嘉磐惠文

2樓 J戶

J戶 建築平面圖(套上層樑)

客戶工程變更單

J戶 冷氣套管及排水位置示意圖(套上層樑)

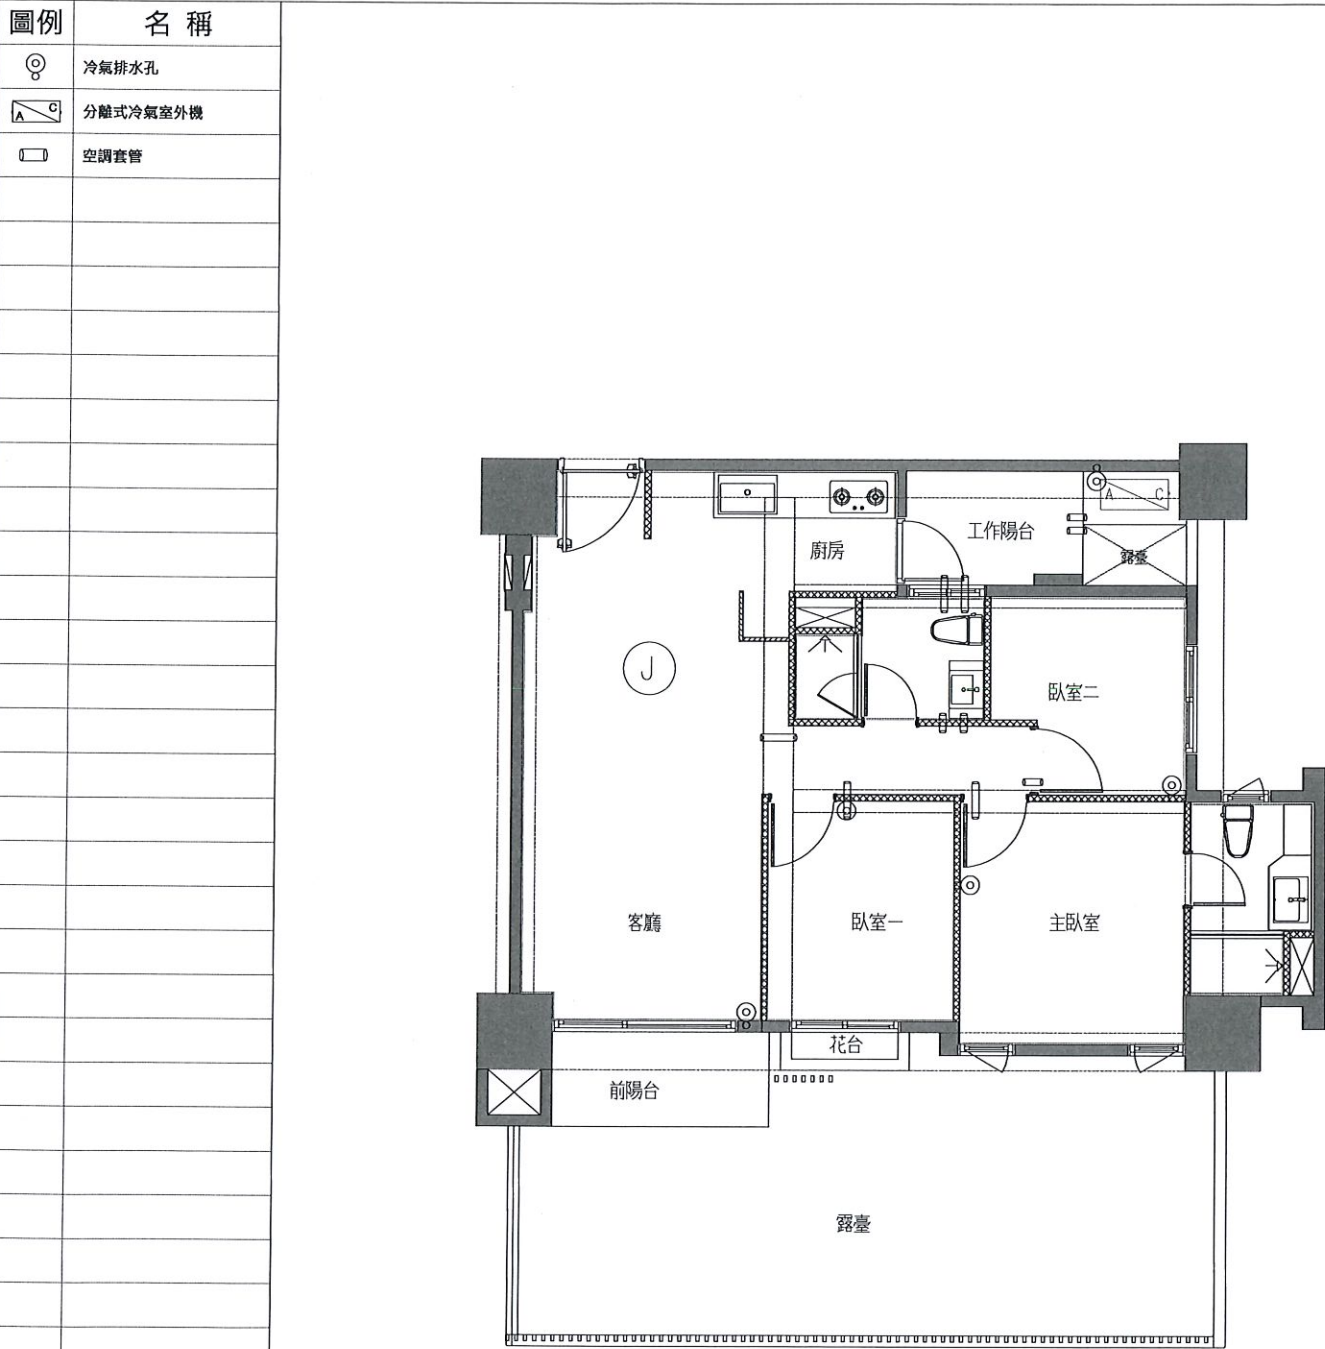
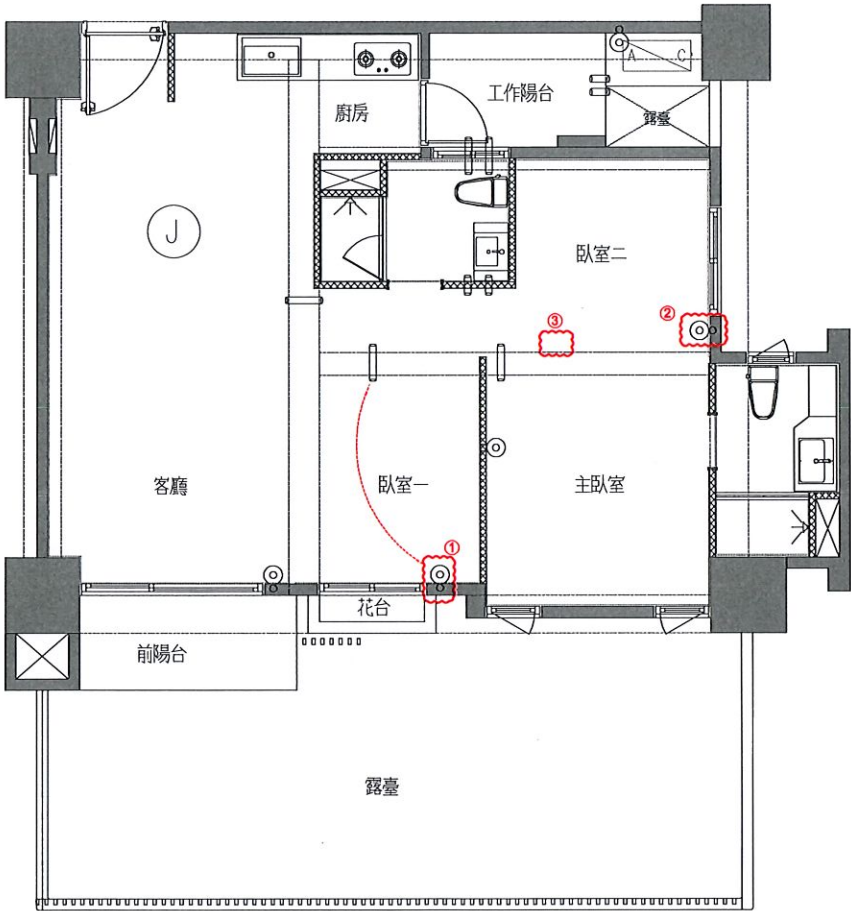
- 1.臥室一冷氣排水位移
- 2.臥室二冷氣排水位移
- 3.臥室二空調套管追減x1

※安裝位置詳附圖所示
